Ofício nº 7901/2021/GER-MG/ANM

INFORMAÇÃO Nº 54/DISBM-MG/ANM/2021

PARECER TÉCNICO Nº 29/2020/DISBM-MG/GER-MG

Relatório 60623236-ACM-DM-ZZ-RP-PM-0038-2020

Figura 10 – Seção geológico-geotécnicas DD, barragem Casa de Pedra, com detalhes para posição do filtro inferida e ausência de sondagens de confirmação.

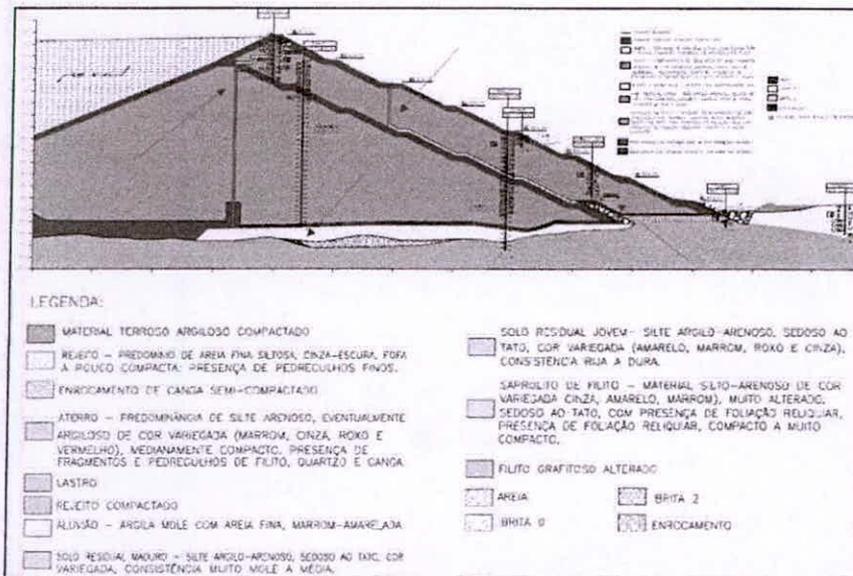
- Algumas seções apresentadas não estão validadas por sondagens, notadamente a posição do filtro vertical, a espessura do filtro horizontal e a espessura das camadas dos materiais presentes na fundação tanto para a estrutura do barramento principal (Figura 10, Figura 12 e Figura 13), como para o dique de sela;
- Não foram localizados documentos do projeto do *As Built* da segunda etapa de alteamento do maciço principal que validem a geometria interna do alteamento até El. 933 m, com descrição da posição do filtro, dos tapetes drenantes e do controle tecnológico realizado para o aterro (Figura 10);

Figura 21 – Parâmetros de resistência obtidos nos ensaios de laboratório para o solo residual maduro em amostras indeformadas – região do dique de sela.

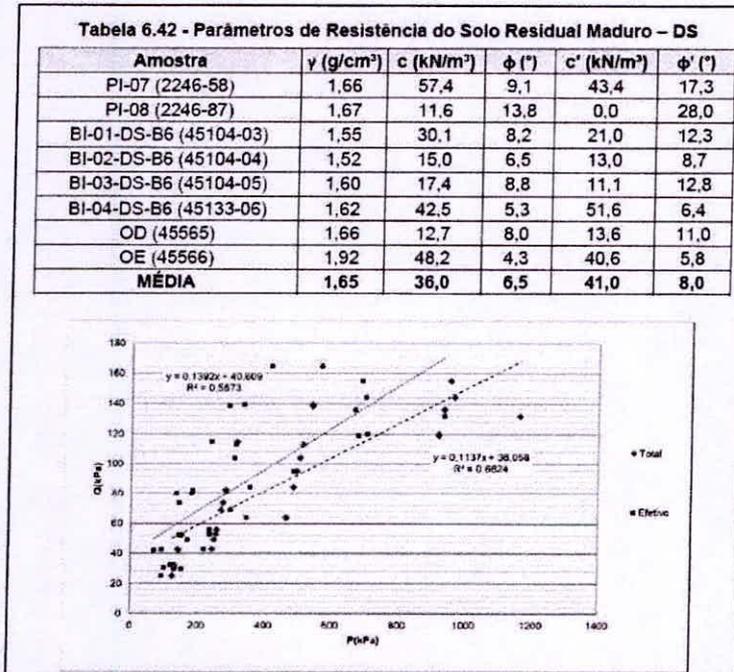
- Para as amostras do saprolito de filito coletadas na região do dique de sela, os resultados dos ensaios de laboratório resultaram em parâmetros de coesão igual a 13 kPa e ângulo de atrito 27 graus, ambos drenados (Figura 23). No entanto, os autores descartam esses parâmetros para a análise de estabilidade e adotam os valor de 15 kPa e 33 graus, para coesão e ângulo de atrito respectivamente (ambos drenados), conforme apresentado na Figura 18;

- ✓ Recomendação_12_Casa_de_Pedra_Casa_de_Pedra: A AECOM recomenda à ANM que solicite ao empreendedor que no plano complementar de ensaios de laboratório sejam incluídos, mas não se limitando, os ensaios de compressão triaxiais em amostras da fundação, coletadas em profundidade e amostras indeformadas, com trajetória de tensões e cargas compatíveis aquelas que possam estar submetidas em campo. Nesse sentido, especial atenção deve ser dada a tensão desviadora dos ensaios que deve ser representativa da profundidade do material da fundação. Adicionalmente recomenda-se que sejam planejados ensaios de cisalhamento direto em amostras coletadas em regiões próximas e de acordo com cunha de ruptura das seções de estabilidade que apresentem fatores de segurança marginais ao mínimo estabelecido pelas Normas Brasileiras;

Figura 25 – Localização das seções instrumentadas, dique de sela (ausência da nomenclatura dos instrumentos).

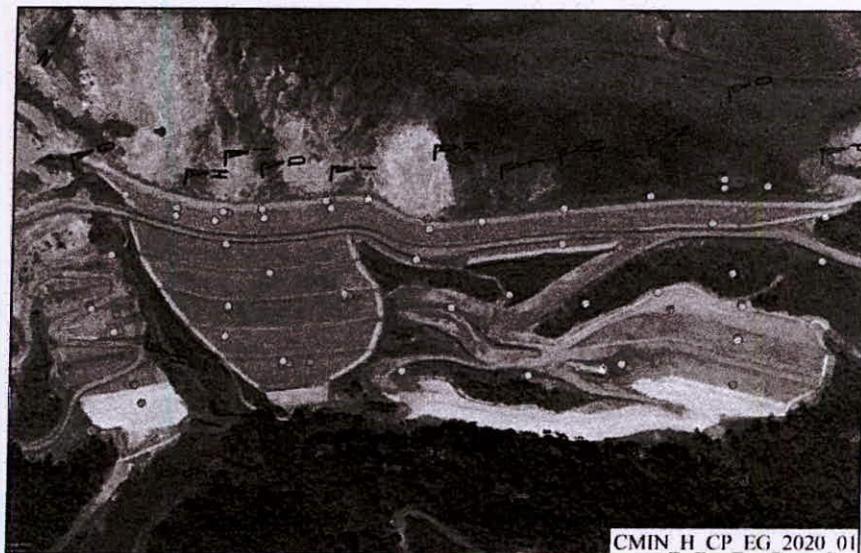
- No documento enviado em anexo ao relatório de *checklist*, foram apresentadas a posição em planta das seções instrumentadas (Figura 24 e Figura 25). Contudo, as seções plotadas com a instrumentação com indicação da linha freática são representadas apenas nas análises de estabilidade e, na maioria delas, não é possível distinguir a posição da leitura do instrumento na seção devido à sobreposição com as linhas das cunhas de ruptura nas análises numéricas (Figura 28);

- ✓ Recomendação_17_Casa_de_Pedra_Casa_de_Pedra: A AECOM recomenda à ANM que solicite ao empreendedor que apresente a planilha técnica da instrumentação, com dados de locação, incluindo entre outras informações o sistema geográfico de referência adotado e dados construtivos dos instrumentos;

Figura 37 – Resultados da Análise de Estabilidade, carregamento estático – seção AA.

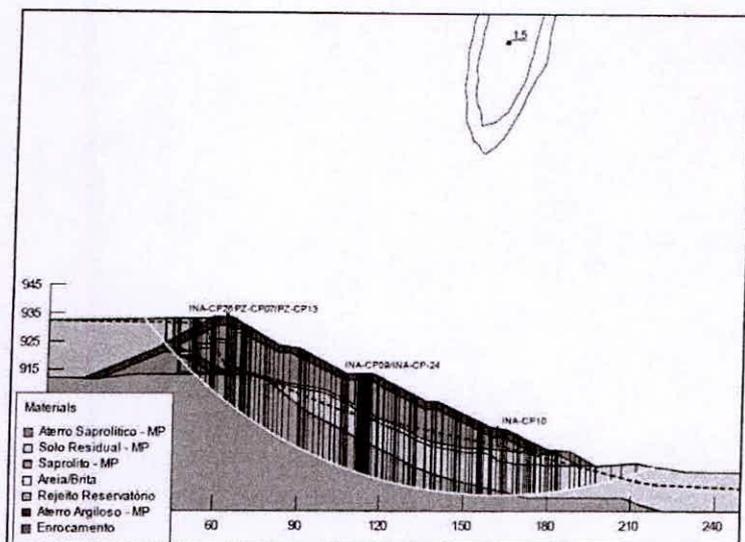
- Na seção AA (Figura 37) observa-se que a cunha de ruptura global atravessa os materiais da fundação identificados como Solo Residual-MP e Saprolito-MP, que possuem parâmetros de resistência obtidos por ensaios de laboratório sensivelmente menores que àqueles adotados pelo emprego de correlações empíricas, conforme avaliado no item 4.3.1 – Avaliação das investigações geológico-geotécnicas;

Figura 40 – Seção de estabilidade CC – detalhe para a região de material saturado e de baixa resistência na porção final da barragem.

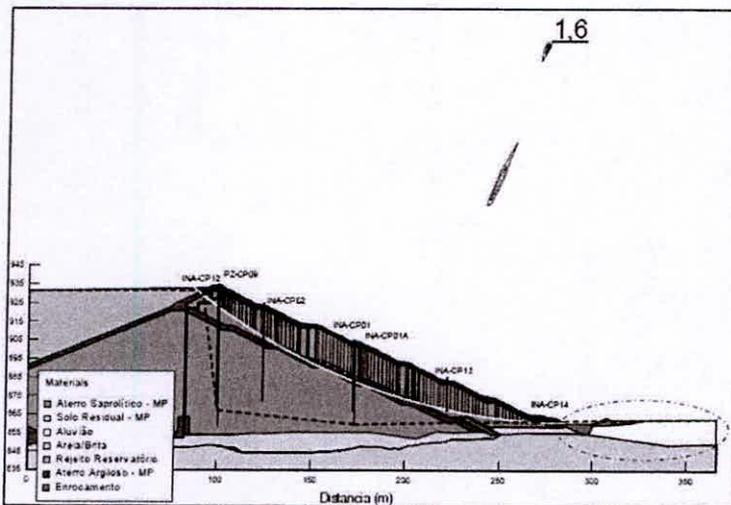
- Do exposto conclui-se que a linha freática apresentada na seção CC pode não ser compatível com o comportamento real da estrutura e o fator de segurança pode ser eventualmente inferior ao valor calculado de 1,6;

Figura 41 – Seção de estabilidade DD, com detalhe para a queda brusca da freática não compatível com a posição do filtro vertical e ausência de instrumentos na porção de jusante.

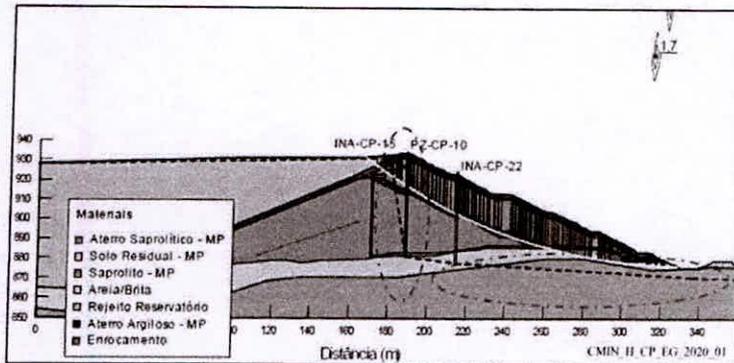
posição do filtro vertical não é validada pelo instrumento PZ-CP-10, identificado como seco na planilha de instrumentação fornecida;

Figura 42 – Seção de estabilidade FF, com detalhe para a queda brusca da freática não compatível com a posição do filtro vertical e material de baixa resistência.

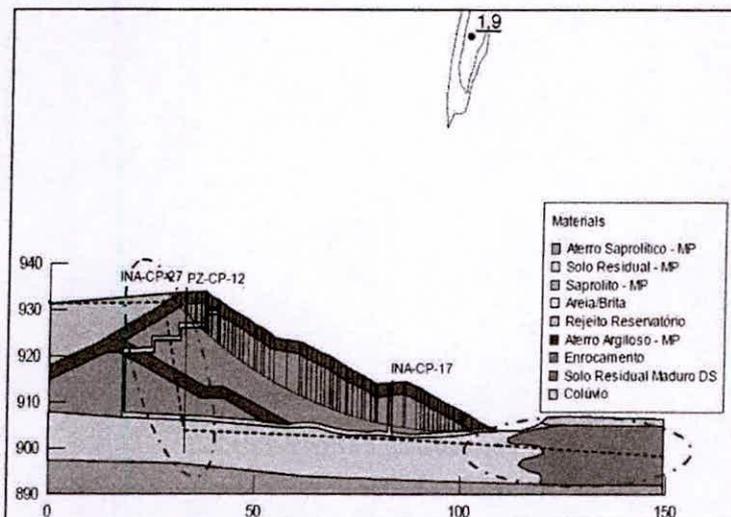
- Na seção FF (Figura 42), há importante presença de material definido como solo residual maduro, próximo ao pé do barramento principal. Conforme abordado no item, 4.3.1 – Avaliação das investigações geológico-geotécnicas, a espessura do material e sua extensão não é validada por sondagens adicionais e portanto, podendo se estender para além da representação feita na seção. Outro ponto relevante é a adoção de parâmetros de resistência sensivelmente superiores àqueles obtidos nos ensaios de laboratório. É possível observar a posição da linha freática não justificada por instrumentos nessa região. Do somatório dessas considerações, conclui-se que o fator de segurança apresentado para a seção FF apresenta muitas incertezas e pode não ser representativo e a variação das premissas e parâmetros considerado podem conduzir a fator de segurança inferiores ao apresentado;

Foto 14 – Emboque dos bueiros sob o acesso, com sedimentos acumulados a montante e tubulação obstruindo parcialmente um dos bueiros.

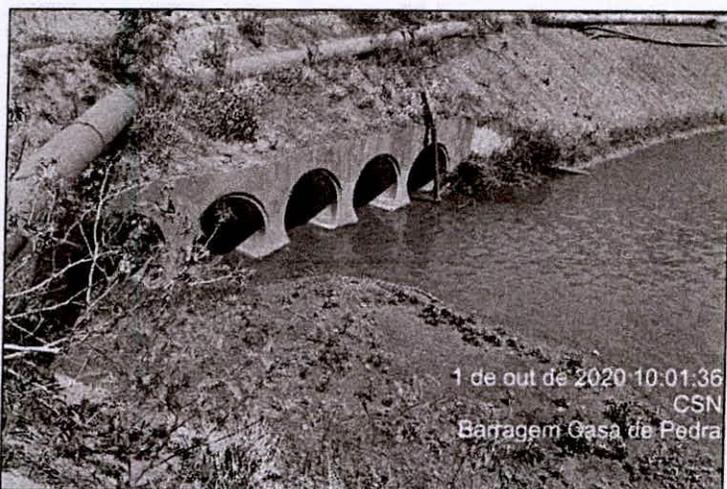
- Foram observados sedimentos acumulados no reservatório, na região a montante dos bueiros que conduzem o fluxo ao canal de aproximação. Observou-se a formação de vegetação na porção assoreada (Foto 14);
- No emboque de um dos bueiros, havia uma tubulação inativa obstruindo parcialmente o mesmo (Foto 14);

Foto 15 – Vista do canal de aproximação. Observar alguns pontos de sedimentos acumulados (próximo ao desemboque, já com formação de vegetação) e tubulações inativas na calha.

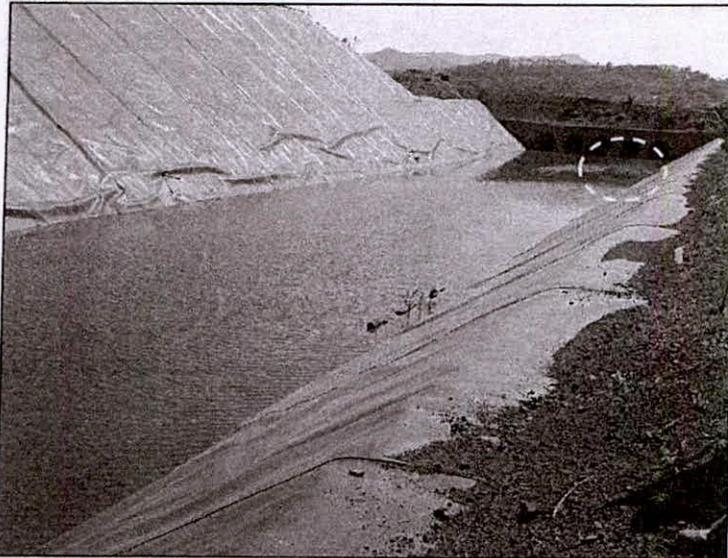
- No canal de aproximação, foram identificados alguns pontos com acúmulo de sedimentos e um deles, próximo ao desemboque dos bueiros, com vegetação formada sobre os sedimentos. Também foram observadas tubulações dispostas na calha desse canal (Foto 15);

Foto 24 – Detalhe de pontos de surgência nas paredes da descida d'água de drenagem superficial.

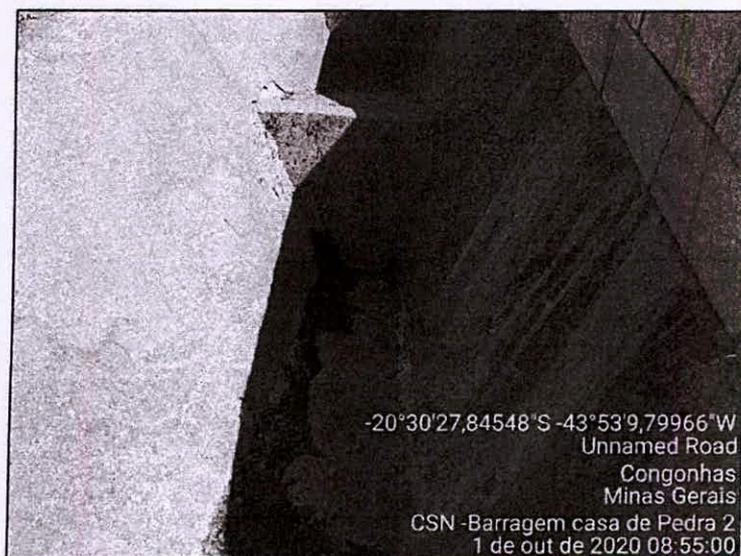
Foto 23 – Vista da descida d'água, na ombreira direita do maciço, onde observaram-se algumas surgências.

Figura 48 – Seção instrumentada BB' – apresentada em conjunto com a análise de estabilidade não permitindo a identificação da instrumentação.

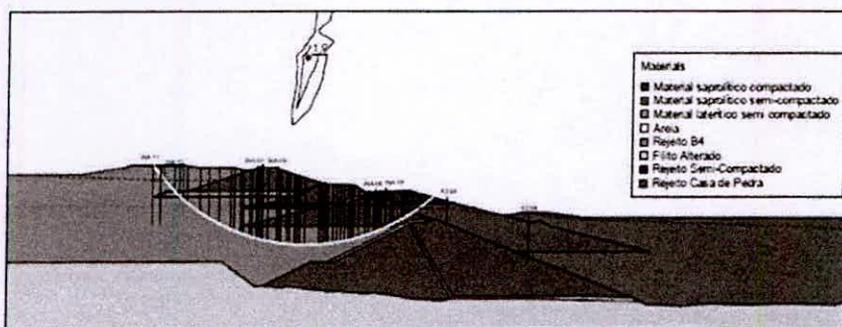
- 17 marcos superficiais (MSs);
 - 04 medidores de vazão.
- Não foi apresentada a planilha técnica da instrumentação com dados de instalação;
- Foi apresentado que o último teste de vida executado na instrumentação foi realizado em junho de 2018;

- ✓ Recomendação_6_Casa_de_Pedra_B4: A AECOM recomenda à ANM que solicite ao empreendedor que apresente a planilha técnica da instrumentação, com dados de locação, incluindo entre outras informações o sistema geográfico de referência adotado e dados construtivos dos instrumentos;

Foto 52 – Início do canal de cintura e desemboque do bueiro existente sob a estrada.

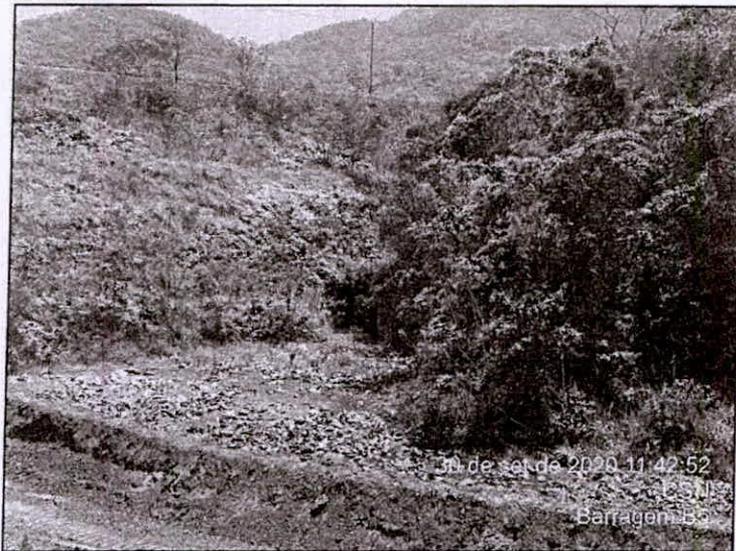
- ✓ Recomendação_20_Casa_de_Pedra_B5: A AECOM recomenda à ANM que solicite ao empreendedor a limpeza da vegetação formada na calha do canal de cintura;
- ✓ Recomendação_21_Casa_de_Pedra_B5: A AECOM recomenda à ANM que solicite ao empreendedor a remoção dos sedimentos acumulados no emboque da galeria a jusante a jusante do canal de cintura;
- ✓ Recomendação_22_Casa_de_Pedra_B5: A AECOM recomenda à ANM que solicite ao empreendedor a implantação de sistema de drenagem para condução do fluxo da contribuição superficial proveniente do reservatório aterrado, para o canal de cintura, sem que haja formação de lâmina sobre o mesmo;
- ✓ Recomendação_23_Casa_de_Pedra_B5: A AECOM recomenda à ANM que solicite ao empreendedor a implantação de proteção superficial no reservatório aterrado, para evitar processos erosivos.

Figura 58 – Seção longitudinal da barragem – projeto As Is DAM 2019.

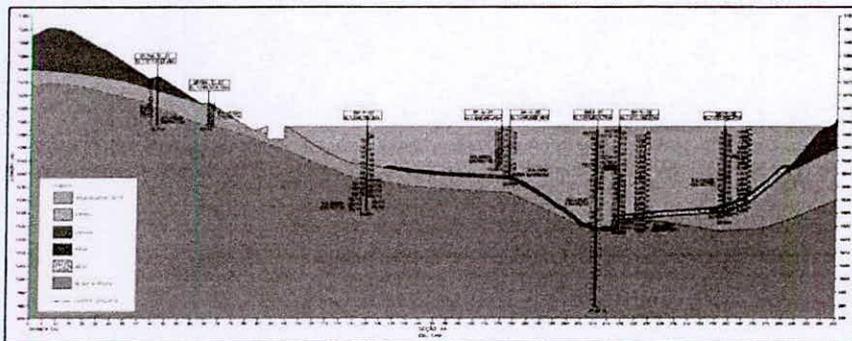
- ✓ **Recomendação_8_Casa_de_Pedra_Esmeril_IV:** A AECOM recomenda à ANM que solicite ao empreendedor que revise e rerepresente os documentos do projeto *As Is* de 2019, no que diz respeito aos desenhos das seções geológico-geotécnicas.

Figura 59 – Planta com a locação da instrumentação existente no dique segundo relatório do *checklist*.

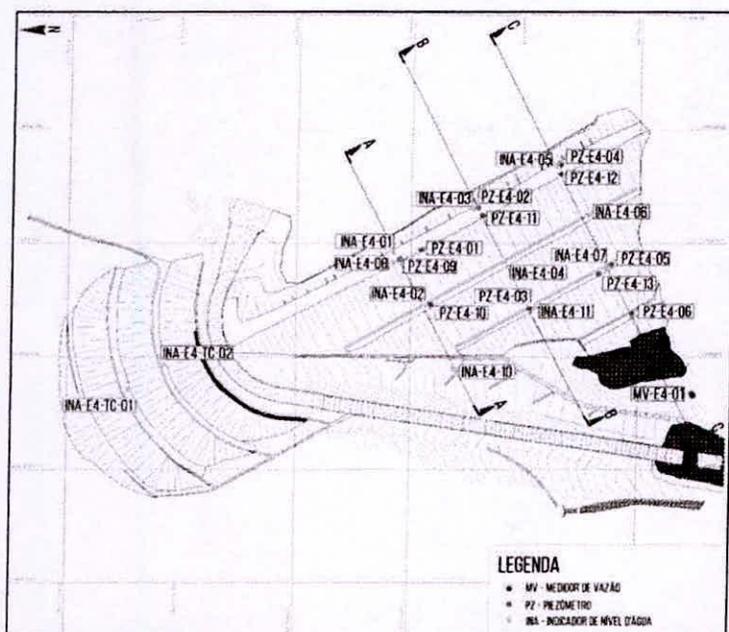
- 02 indicadores de nível de água (INAs) na ombreira;
 - 01 medidor de vazão (MVs);
- Não foi apresentada a planilha técnica da instrumentação, com dados de instalação;

- ✓ **Recomendação_9_Casa_de_Pedra_Esmeril_IV:** A AECOM recomenda à ANM que solicite ao empreendedor que apresente a planilha técnica da instrumentação com dados de locação, incluindo entre outras informações o sistema geográfico de referência adotado e dados construtivos dos instrumentos;
